ジャパンマイコンカーラリー2025全国大会

ルールについての Q&A

2024.5.14

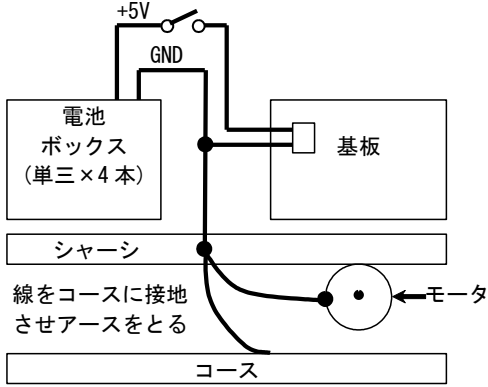
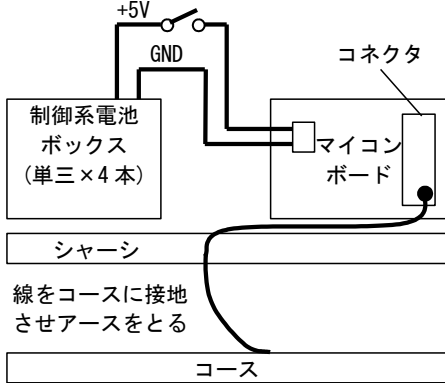
質問	回答
12	「実行委員会承認のモータを使用し、4 個以内とする。」との記述があるが、これは 1 輪につき 4 個以内なのか。ステアリングも含めた全体で 4 個以内なのか。	実行委員会承認のモータは、駆動輪に対して合計 4 個以内です。 駆動部とは、タイヤなどマシンを進ませるための部位を示し、サーボモータやステアリング(操舵)機構は含みません。

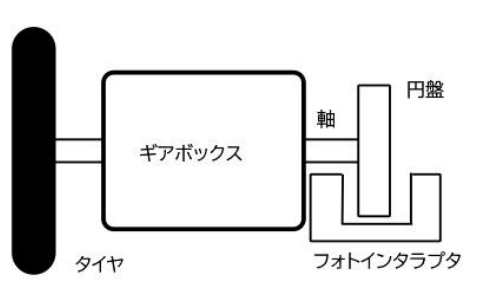
質問	回答
46	<p>指定部品のロータリーエンコーダ(Ver.2 又は TypeS)を使用する場合、ロータリーエンコーダの配線はシールド基板の CN4(XH コネクタ)へ接続することになるが、指定部品のロータリーエンコーダ製作マニュアルでは 10P コネクタを使用することになっており、そのままではシールド基板に接続できない。</p> <p>ロータリーエンコーダのコネクタを XH コネクタに変更してシールド基板へ接続してよいか。</p>	<p>電氣的・信号处理的な観点でキットの性能を向上させる改造ではなく、シールド基板に接続するために必要なコネクタ変更ですので問題ありません。</p>
